Nota van Antwoord – Deel I algemeen en bijlage

Tracébesluit A27/A12 Ring Utrecht

Zienswijzen op het ontwerp-tracébesluit
A27/A12 Ring Utrecht

Datum	december 2016
Status	definitief

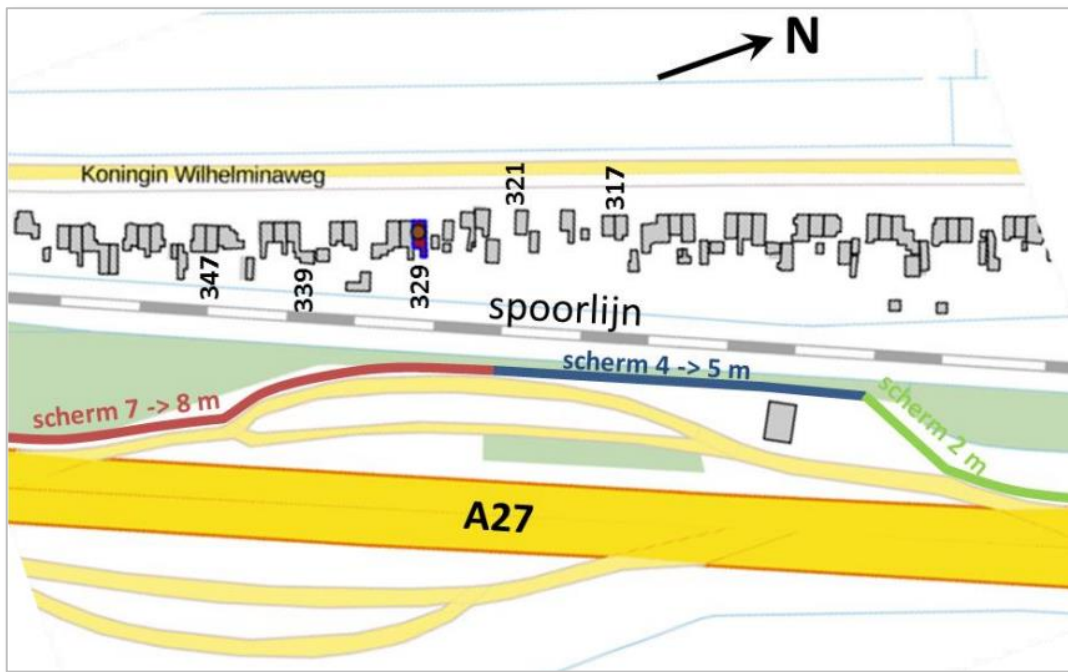
Diverse insprekers uit de gemeente De Bilt wijzen in hun reactie op de situatie in Groenekan-West. Volgens deze insprekers kan het spoorweggeluid hier reflecteren tegen de achterzijde van het scherm dat langs de A27 wordt gebouwd. In het ontwerp-tracébesluit ontbreekt naar hun mening een onderzoek naar het effect van deze reflectie bij de woningen aan de Koningin Wilhelminaweg.

De bouw van het 7 meter hoge geluidscherm langs de A27 ter hoogte van de Koningin Wilhelminaweg in Groenekan is afgewogen in het tracébesluit A27/A1. Ten aanzien van de reflectie van het spoorweggeluid tegen de achterzijde van het geluidscherm is daarin geoordeeld dat het positieve effect van de vermindering van het geluid van de A27 opweegt tegen dit negatieve effect.

Ten noorden van het 7 meter scherm wordt een 4 meter hoog 'bovenwettelijk geluidscherm' geplaatst, door de gemeente De Bilt en de provincie Utrecht. Dit scherm is niet in het tracébesluit A27/A1 opgenomen, hiervoor wordt een afzonderlijke procedure gevolgd.

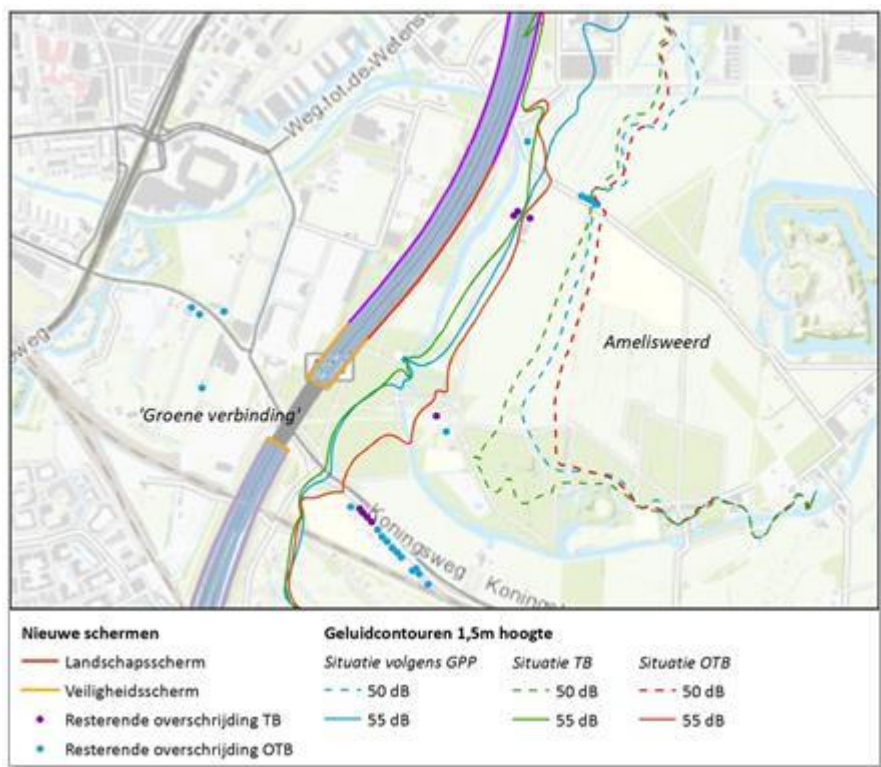
Veel insprekers noemen terecht dat Amelisweerd een druk bezocht recreatief gebied is. Een dergelijk recreatiegebied is conform de Wet milieubeheer geen geluidgevoelig gebied waarvoor normen gelden waaraan voldaan moet worden. De geluidbeperkende maatregelen die in de omgeving van Amelisweerd worden getroffen, zijn erop gericht om bij geluidgevoelige objecten zoals woningen te voldoen aan de geluidbelasting die op grond van de huidige geluidproductieplafonds is toegestaan. Deze maatregelen zijn getoetst op doelmatigheid: de kosten moeten opwegen tegen de bereikte geluidreductie. Aan de oostzijde van de A27 zijn maar weinig woningen, waardoor het niet mogelijk is om daar uitgebreide doelmatige maatregelen te treffen.

In het ontwerp-tracébesluit is op deze locatie een zichtwal voorzien met een hoogte van vier meter, om visuele hinder in het gebied te voorkomen. Deze wal houdt echter ook een deel van het geluid tegen waardoor de geluidbelastingen in het ontwerp-tracébesluit toch lager zijn dan zonder geluidbeperkende maatregelen. Niettemin resteren er nog overschrijdingen bij de woningen en in het gebied neemt de geluidbelasting met 1 tot 2 dB toe.
